INSTALACJA WODY – RZUT PIĘTRA – RYSUNEK ZAMIENNY
SKALA 1:100

SAN- PROJ		"SAN-PROJ" Usługi Projektowe Janusz Kalamarz	
TEMAT: Rozbudowa i przebudowa istniejącego budynku handlowo-usługowego o ganek i taras wraz ze zmianą sposobu użytkowania budynku handlowo-usługowego na budynek kultury, nauki i oświaty – Dom Ludowy wraz z przebudową wewnętrznych instalacji wod.-kan., c.o., gazowej i elektrycznej, przebudowa przyłącza wodociągowego oraz sieci gazowej, budowa przyłącza kanalizacji sanitarnej w m. Wola Baranowska			
ADRES OBIEKTU:		DZIAŁKA NR 662 POŁOŻONA W MIEJSCOWOŚCI WOLA BARANOWSKA gm. BARANÓW SANDOMIERSKI	
TREŚĆ RYSUNKU:		INSTALACJA WODY – RZUT PIĘTRA – RYSUNEK ZAMIENNY	
PROJEKTOWAŁ:		imię i nazwisko specj.	nr upr. podpis
mgr inż. Marek Kosior		sanit.	UAN/III/7342/12/98
OPRACOWAŁ:			S-02
inż. Paulina Gurak		sanit.	
STADIUM		DATA	BRANŻA
PT		05-2024	sanitarna
			SKALA
			1:100

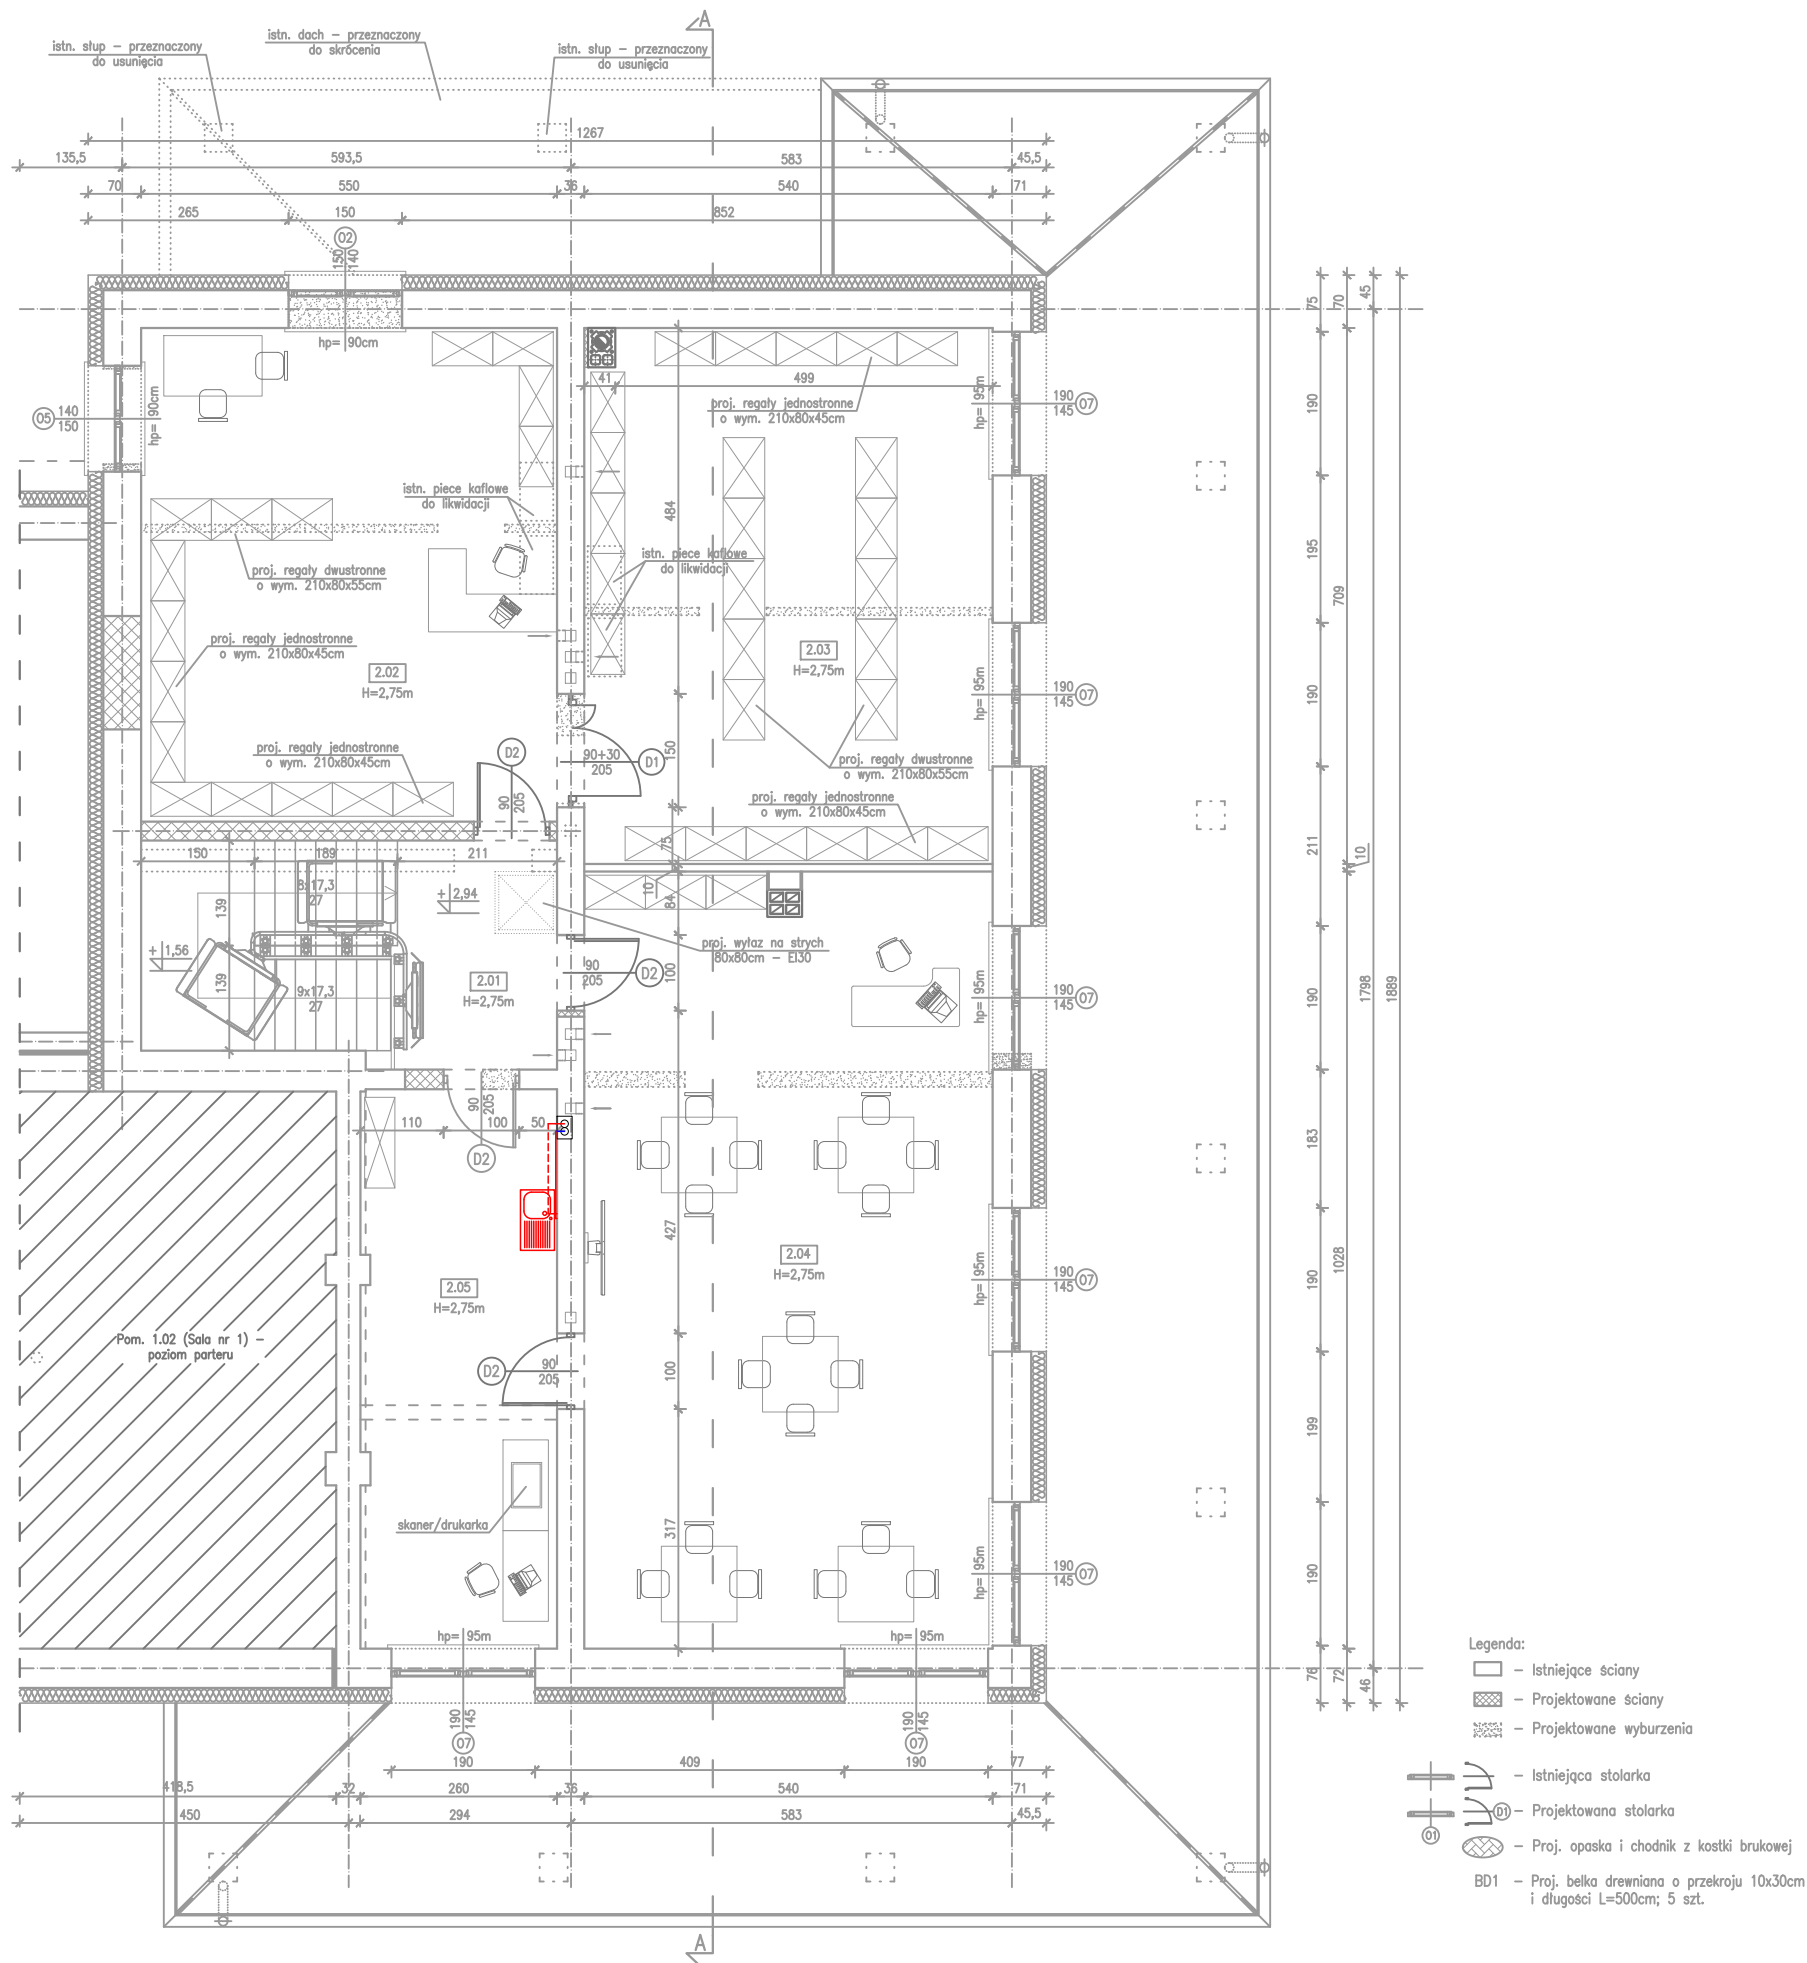
UWAGA:
ZMIANY NANIESIONE KOLOREM CZERWONYM
KWALIFIKUJE SIĘ JAKO NIEODSTĘPUJĄCE W SPOSÓB
ISTOTNY OD ZATWIERDZONEGO PROJEKTU
BUDOWLANEGO I POZWOLENIA NA BUDOWĘ
